第二セシウム吸着装置信頼性向上工事について

PIT100B (取替前のもの)

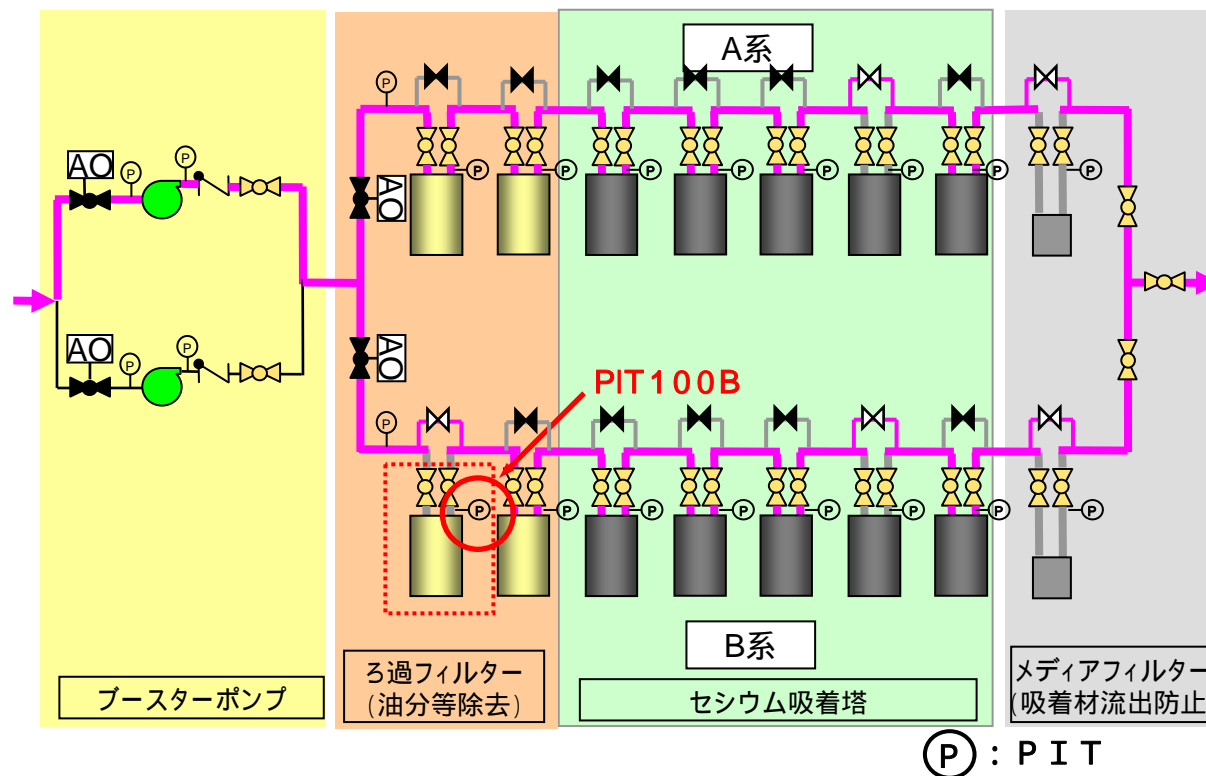
- PITのねじ部 (SUS303製) が腐食している一方で、配管側ねじ部 (SUS316L) に腐食は確認されなかった。また、他のPITにおいても、同様の腐食を確認。
- 塩化物イオン濃度が高かったために、PITねじ部にすきま腐食が発生。
- SUS303製のPITを、耐食性の高いSUS316L製のPITに全数取替。
